Mission régionale d'autorité environnementale

**Avis délibéré sur le projet d'exploitation
du parc éolien des Fontaines à Courgivaux et Neuvy (51)
porté par la société d'exploitation du parc éolien des
Fontaines**

N° réception portail : 019564/A P

Figure 3: Contexte éolien en 2021

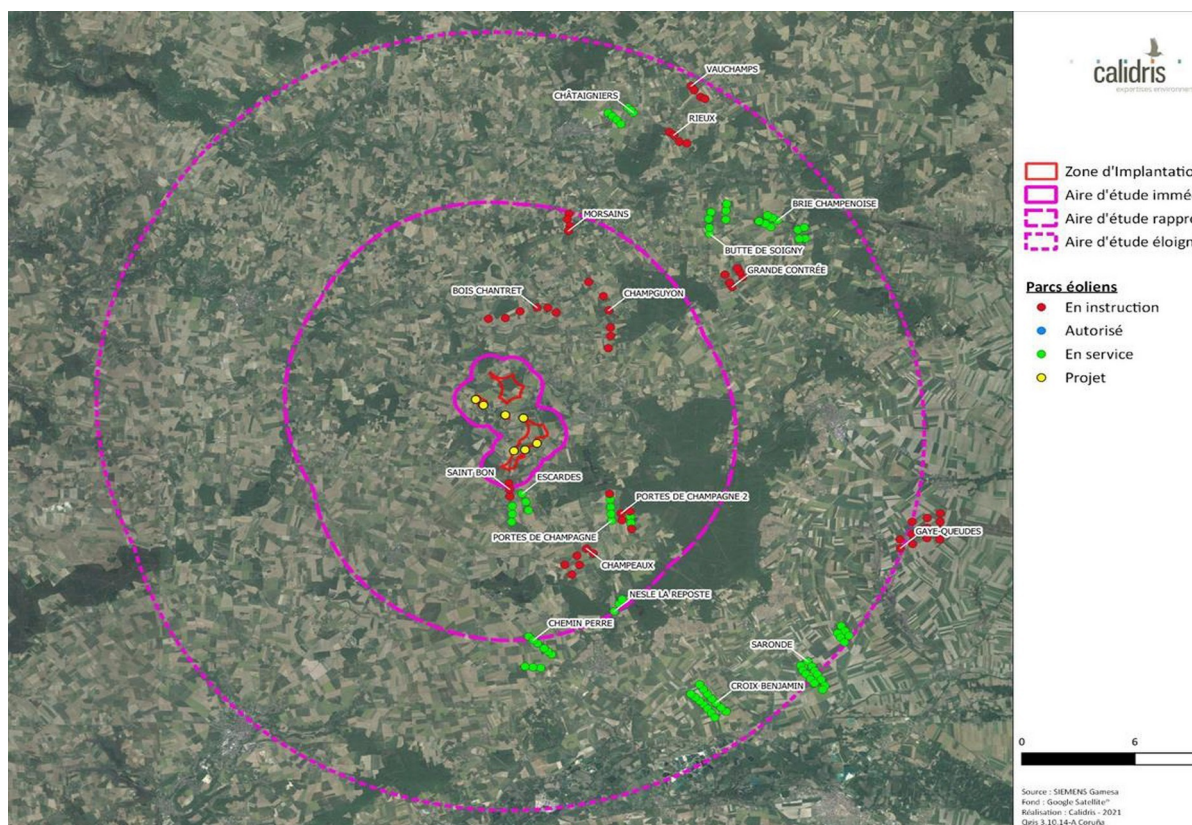
En 2026, l'Ae observe d'après la carte du contexte éolien disponible sur le site de la DREAL Grand Est, que le projet est implanté dans un secteur où 10 parcs sont en service, 4 parcs sont autorisés et 3 parcs sont en instruction (dont le parc de Fontaines).

Le dossier estime que les effets cumulés du parc éolien des Fontaines vis-à-vis des autres parcs en projet ou en fonctionnement apparaissent limités et ne changent pas le niveau d'impact précédemment évalué.

L'Ae recommande au pétitionnaire d'actualiser son analyse des effets cumulés avec les données les plus récentes.

Figure 4: Exemple des diagrammes de saturation visuelle

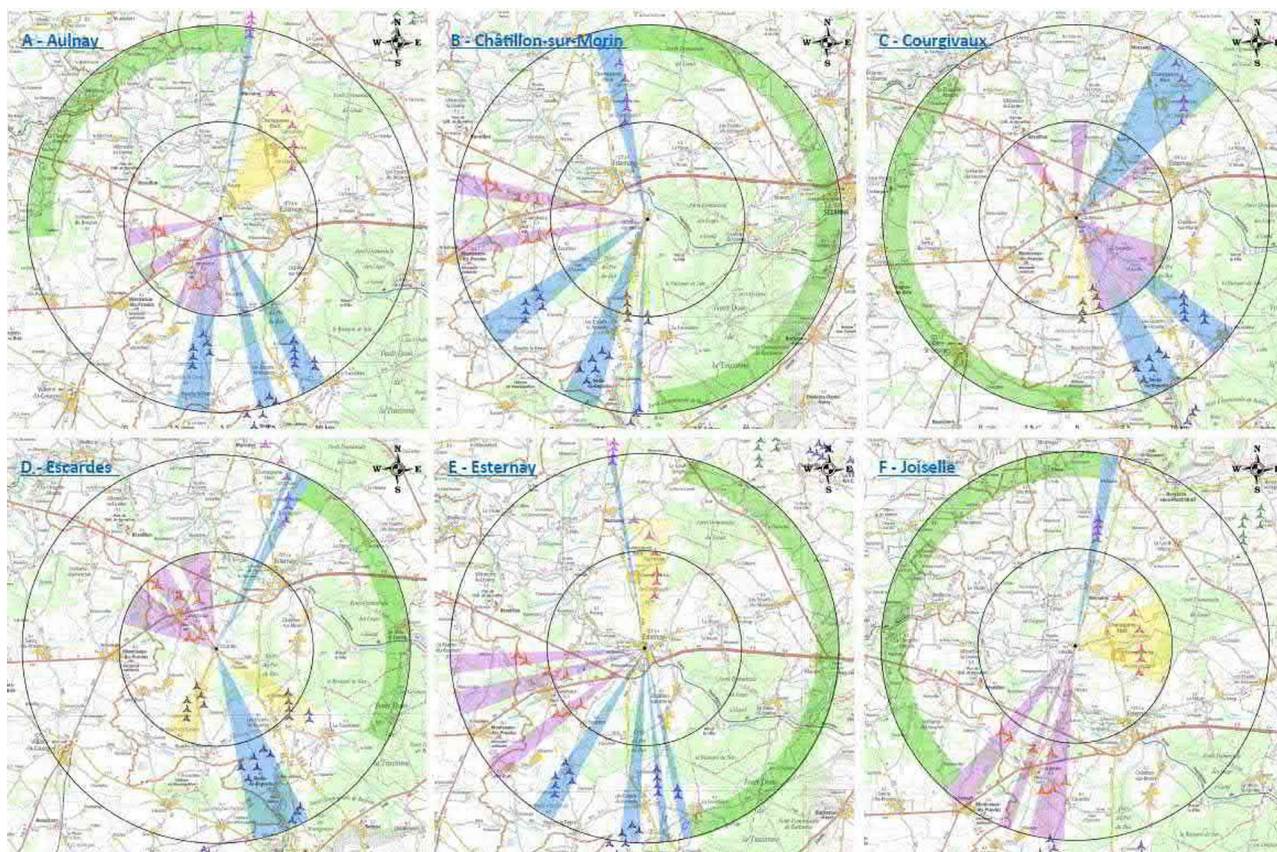
Cependant, l'éolienne la plus proche du projet des Fontaines ne se trouve qu'à 800 m environ du village, augmentant sensiblement l'impact sur les lieux de vie par rapport à la situation existante.
